Modulo per la presentazione delle osservazioni per i piani/programmi/progetti sottoposti a procedimenti di valutazione ambientale di competenza statale

ID: Codice procedura (ID_VIP/ID_MATTM):10844

Impianto per la produzione di energia elettrica da fonte eolica, costituito da 6 aerogeneratori della potenza complessiva di 37,2 MW, un sistema di accumulo da 25 MW e relative opere connesse in località "Rempillo" nel comune di Pitigliano (GR).

TESTO DELLE OSSERVAZIONI

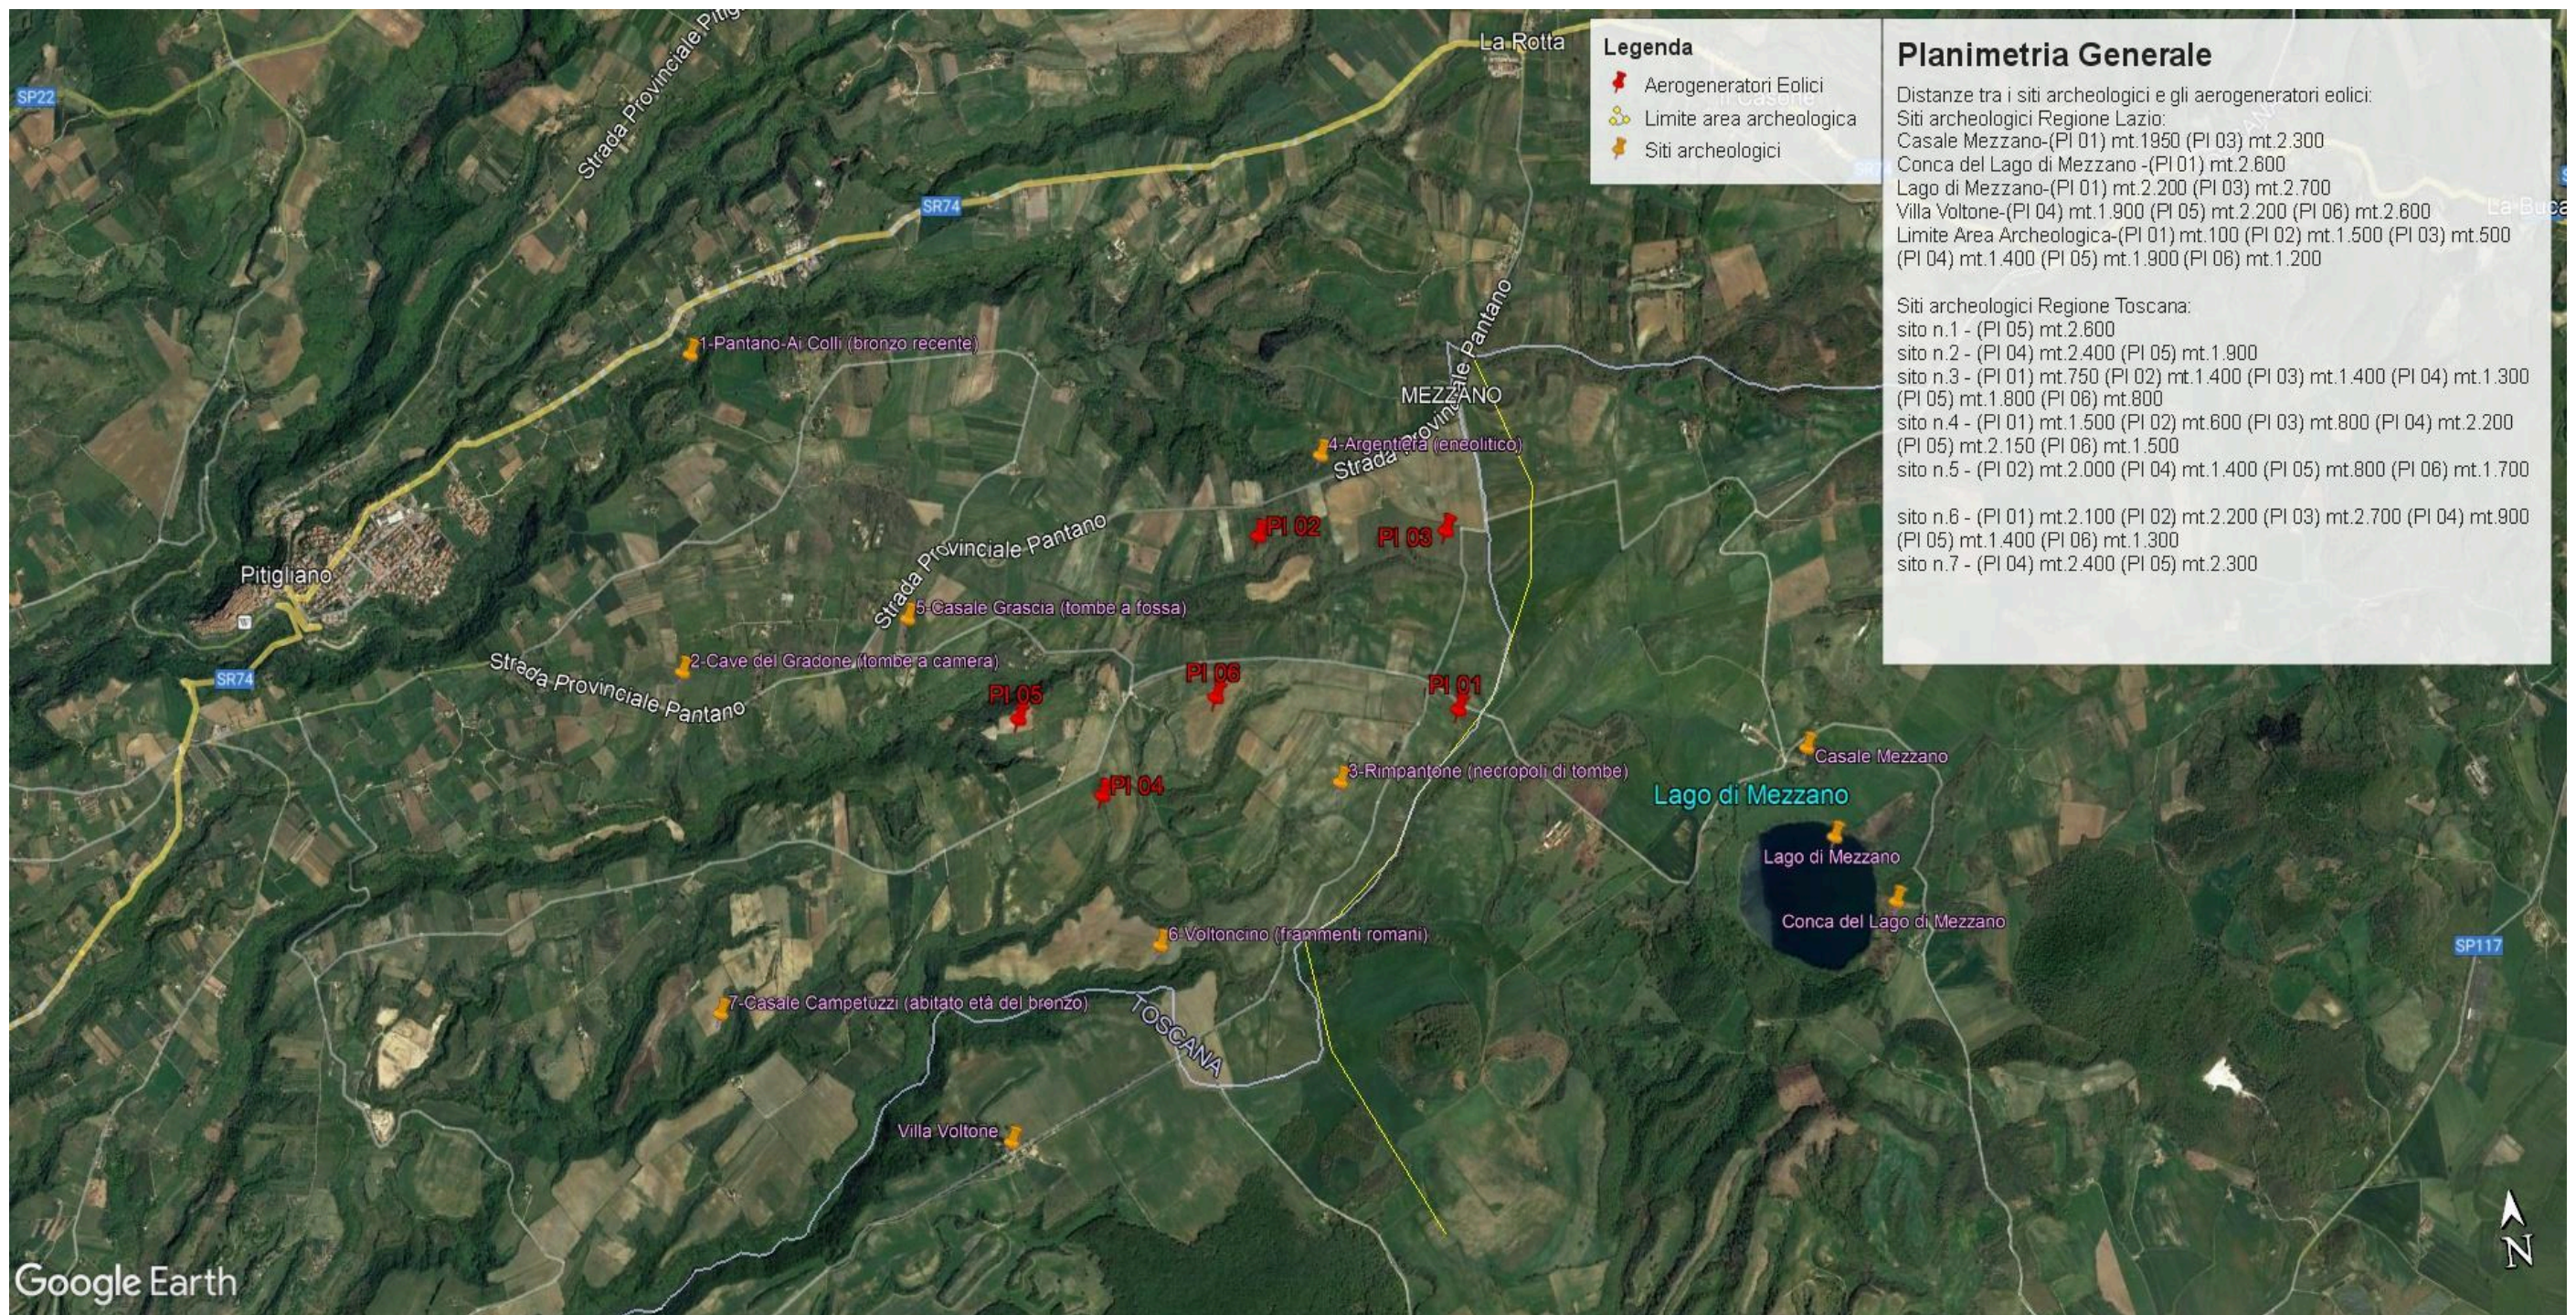
Inoltre, la zona in cui insisterebbe l'impianto eolico industriale Rempillo è compresa nelle fasce di rispetto di 3 km di diversi beni archeologici tutelati dalla parte II del Codice dei Beni Culturali (vedi Allegato, immagine n. 3). Inoltre le pale P04 e P05 ricadono all'interno di un'area archeologica che la Proponente vorrebbe cancellare per il semplice fatto che non è riportata nel documento regionale ma

- h) Le zone di interesse archeologico evidenziate nell’immagine n. 3 a cui si aggiungono anche l’importante abitato protostorico di Sorgenti della Nova e Ruderì del Castello altomedioevale che si trovano a circa 4 km dalle aree in cui è stato progettato l’impianto eolico industriale. Poco più lontano i resti del castello medioevale “Morroneccio”. Nell’area vasta le preziose necropoli eneolitiche (Poggi Alti) ed etrusche di Pitigliano, Sovana e Sorano.

Immagine n. 5 Intervisibilità degli impianti eolici della provincia di Viterbo anche in quella di Grosseto, in particolare nel pitiglianese.

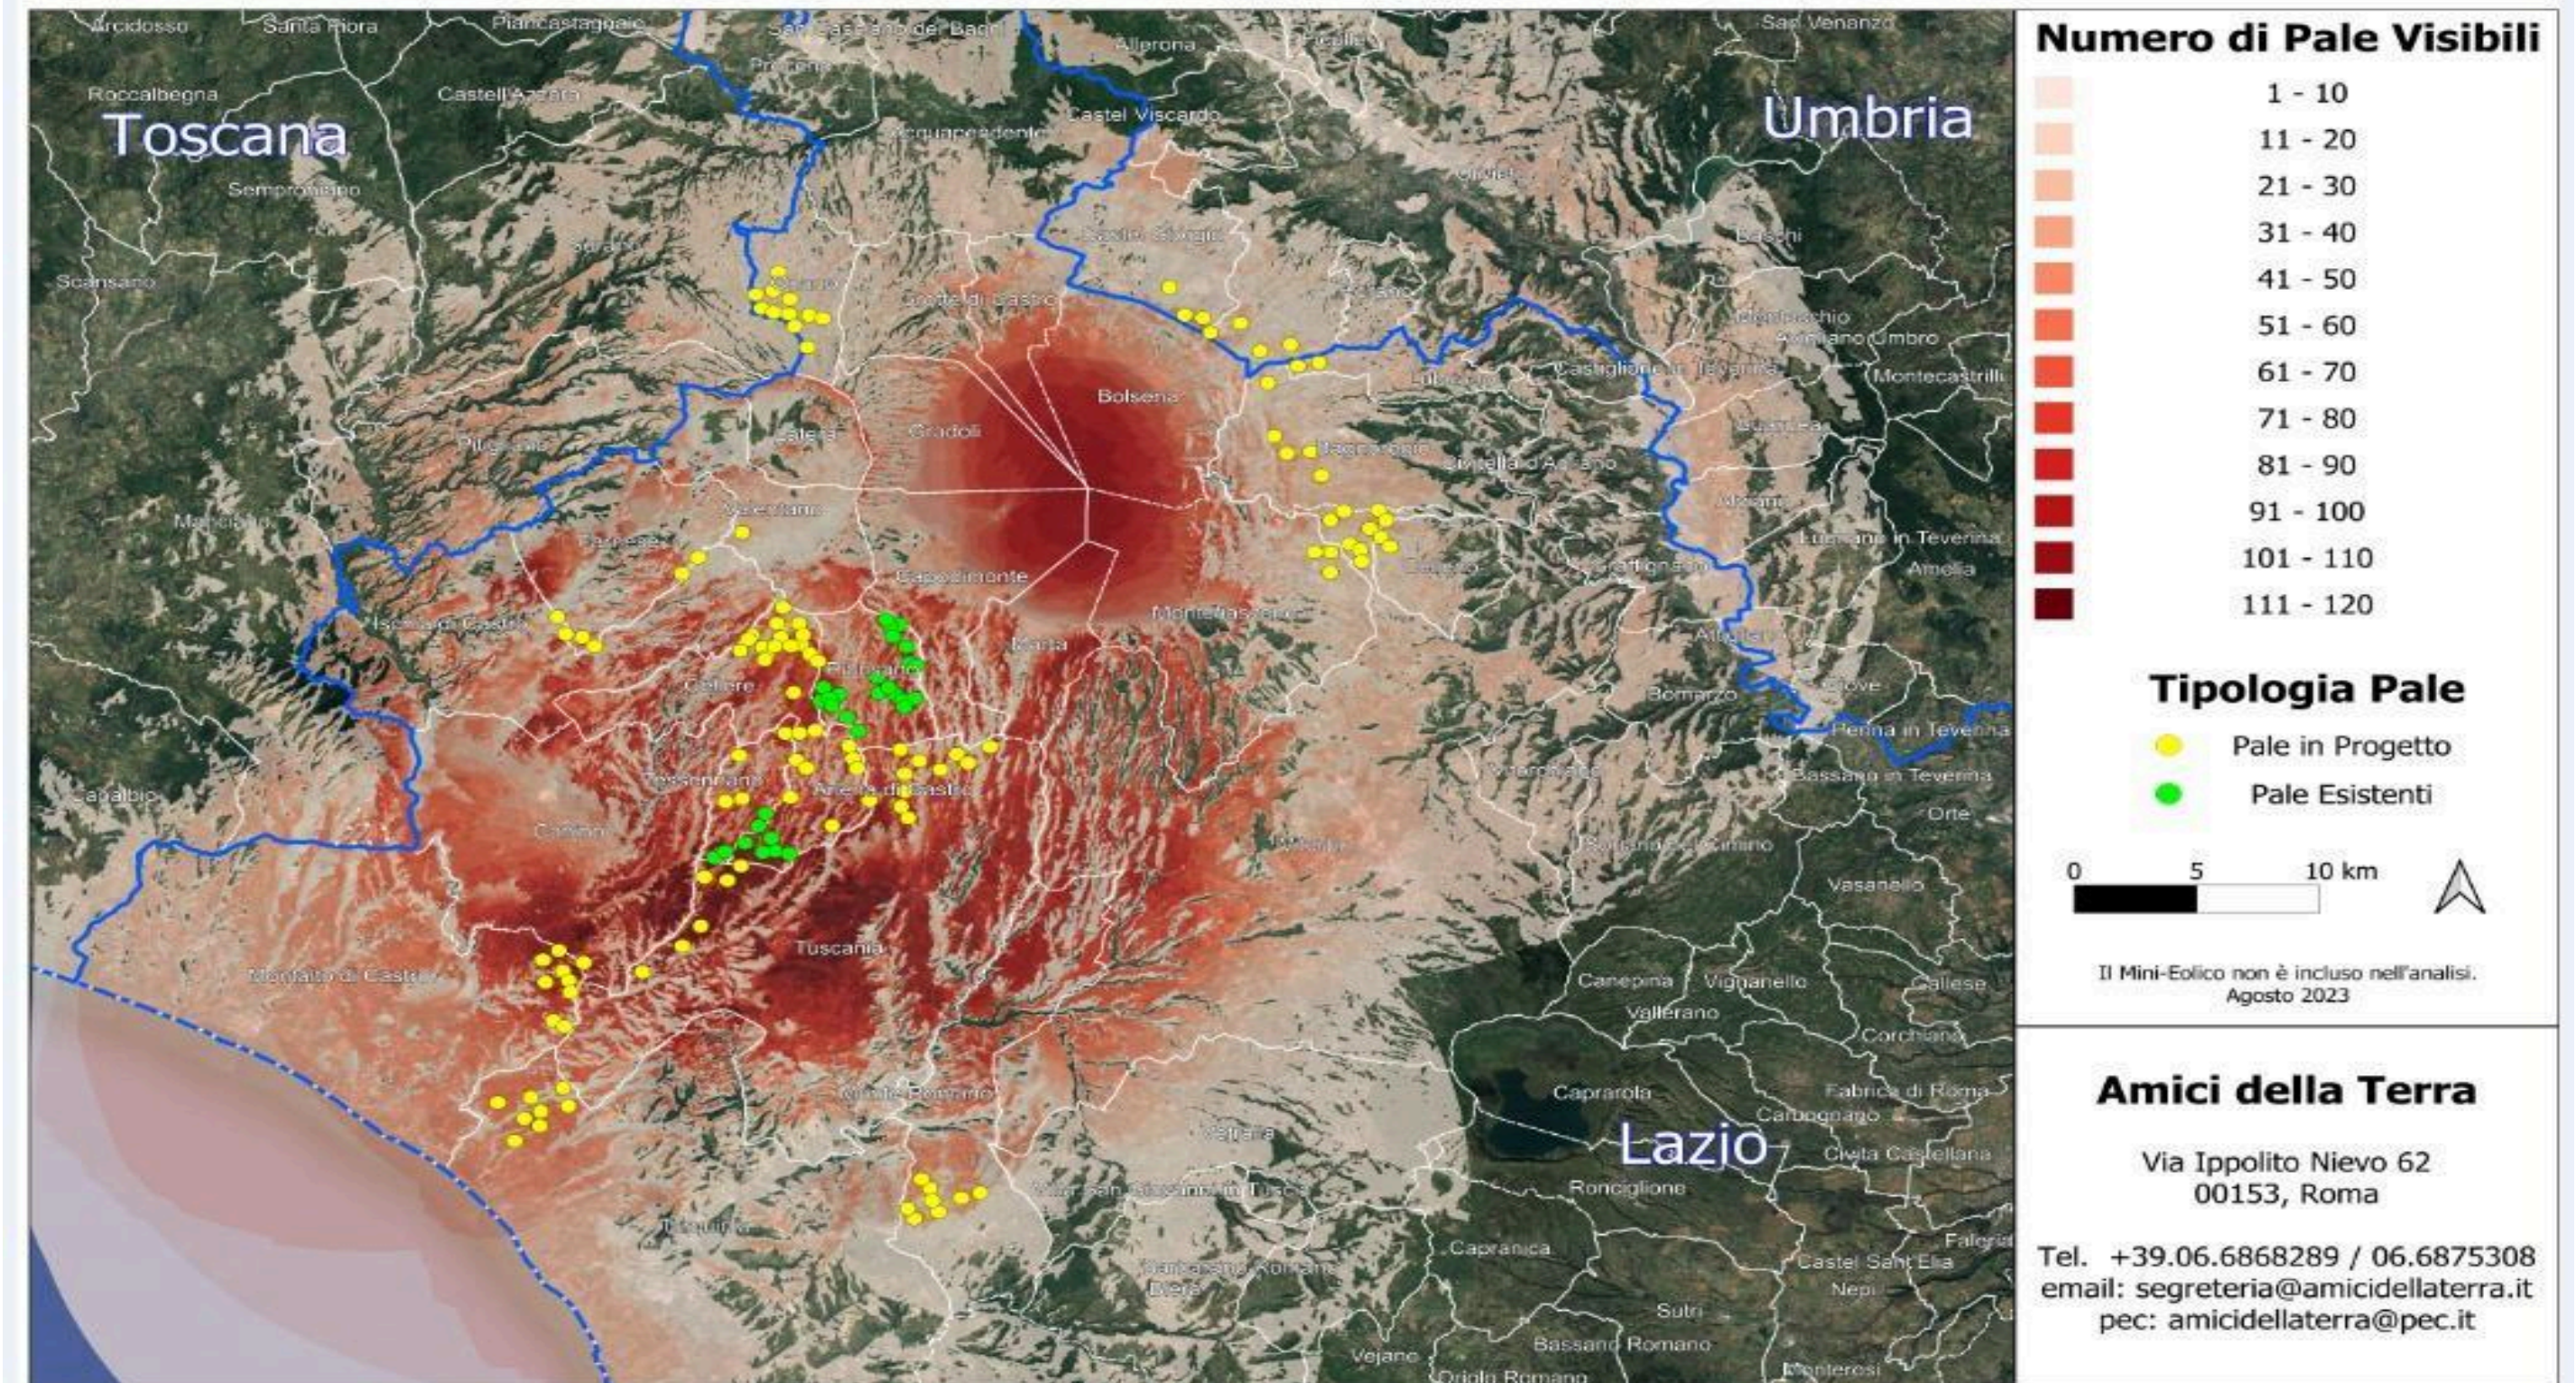
Quindi anche la Regione come Ente deputato dalla normativa nazionale a legiferare sulle aree idonee e non idonee si è espressa riguardo al fatto che abbia assolto ai doveri e alle quote stabilite dal PNIEC e in ambito regionale la provincia di Viterbo è stata quella con il più alto tasso di impianti FER tra tutte e quindi ormai satura ed il cumulo degli impianti FER installati, autorizzati e in progetto rappresenta una elevata criticità per la sostenibilità ambientale di ulteriori eventuali iniziative, L'impianto eolico “ Rempillo” pur essendo “esterno al confine provinciale e regionale ma nelle sue immediate vicinanze (a soli 100 metri i primi due aerogeneratori) oltre ad impattare sul territorio e sulle economie di tre Comuni del Lazio (Farnese, Valentano e Latera) si trova nelle fasce di rispetto dei Beni di notevole interesse pubblico come si è evidenziate nelle Osservazioni nn. 1 e 2 e crea anche degli impatti negativi anche sui beni naturalistici come verrà dettagliato nell'Osservazione n. 4. Inoltre andrebbe a sommarsi al già enorme cumulo di impianti eolici e fotovoltaici e geotermici che già creano una elevata criticità ambientale nella provincia di Viterbo e interferiscono anche con il

territorio toscano come si può vedere dalle immagini nn. 4 e 5 dell'Allegato n. 1.
